敷地周辺海域（大陸棚外縁断層周辺）の代表測線における地質解釈の補正前後比較

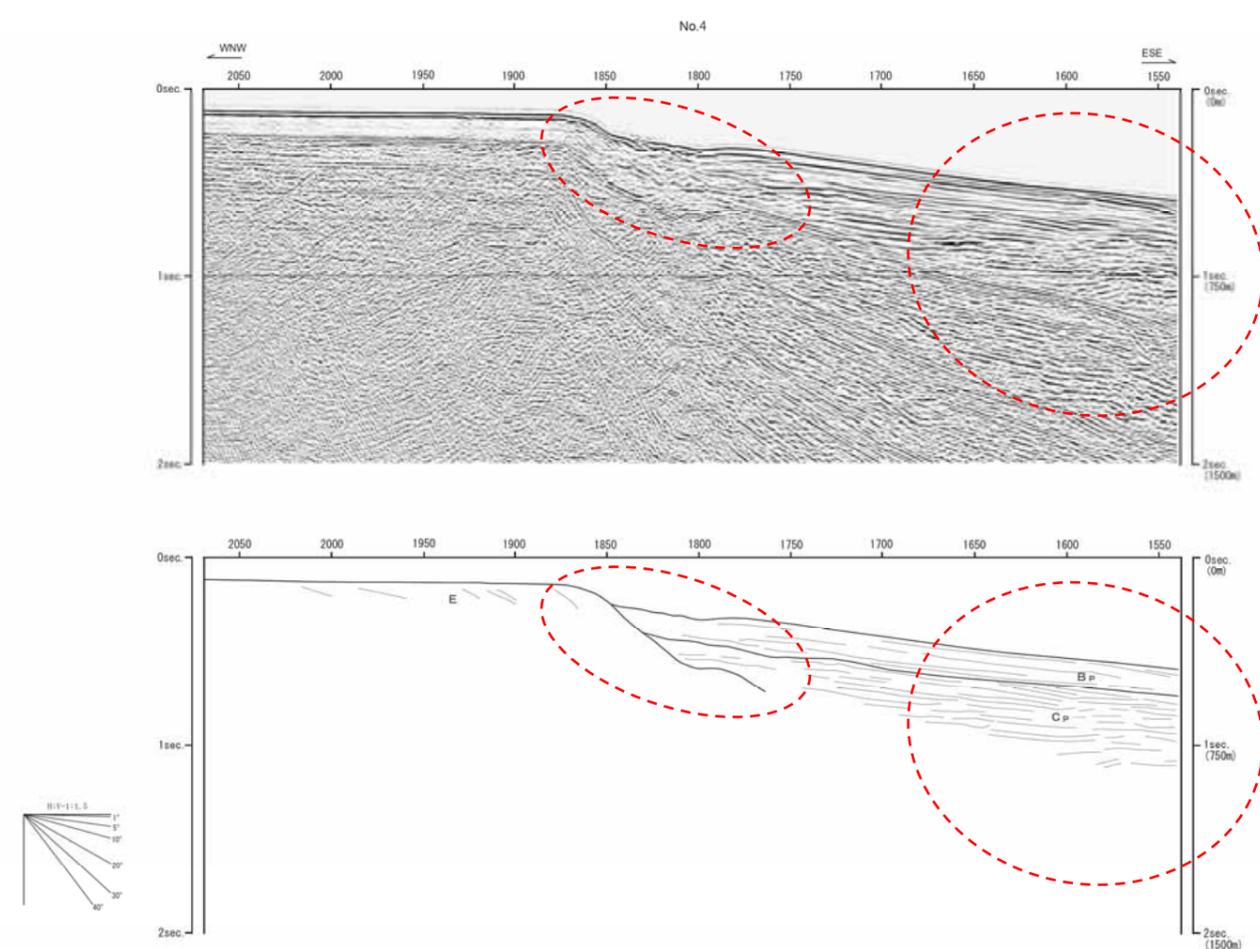
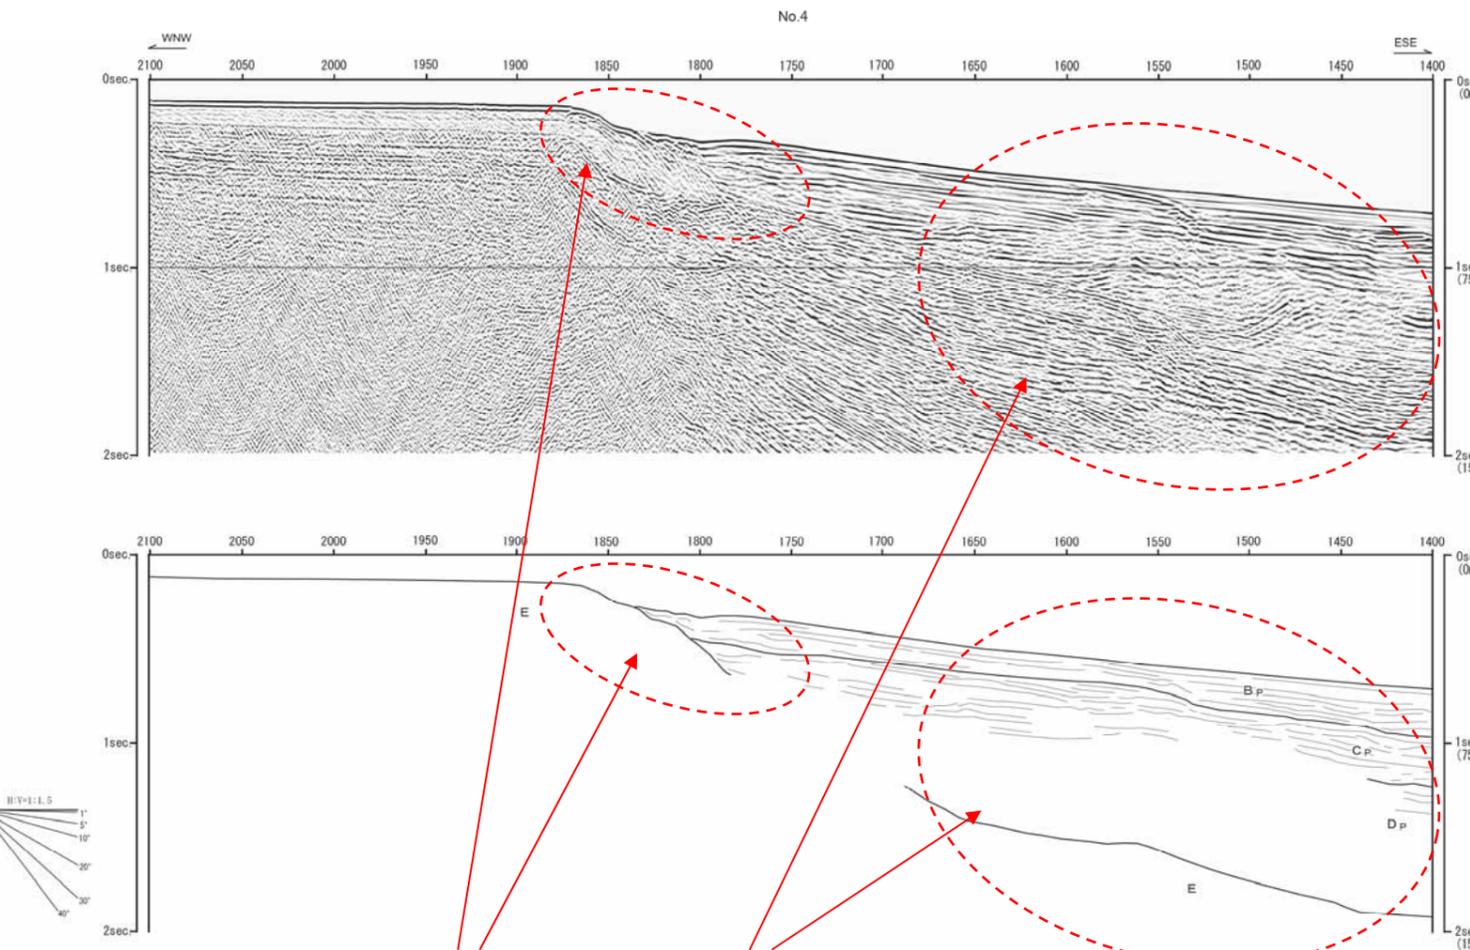
No.4 測線の音波探査記録および海底地質断面図	備考
補正前	 <p>第3.2-114図(1) 大陸棚外縁周辺の音波探査記録及び海底地質断面図</p>	<p>No.4 測線の位置図を以下に示します。</p>  <p>【新編】「日本の活断層」 (活断層研究会, 1991)による断層</p>
補正後	 <p>音波探査記録を再処理した結果、地質構造が明瞭になったことから地質解釈の一部を見直した。</p> <p>第3.2-114図(1) 大陸棚外縁周辺の音波探査記録及び海底地質断面図</p>	<p>補正後の音波探査記録及び海底地質図は、原子力安全委員会 地震・地震動評価委員会及び施設健全性評価委員会ワーキンググループ4における東北電力株式会社・日本原燃株式会社の大陸棚外縁断層の活動性評価に対する指摘を踏まえ実施した海上音波探査記録の再処理結果と、再処理結果をもとに見直した地質解釈に基づいています。</p> <p>なお、地質解釈の見直しによる断層の活動性評価に影響はなく、耐震安全性評価に変更はありません。</p>
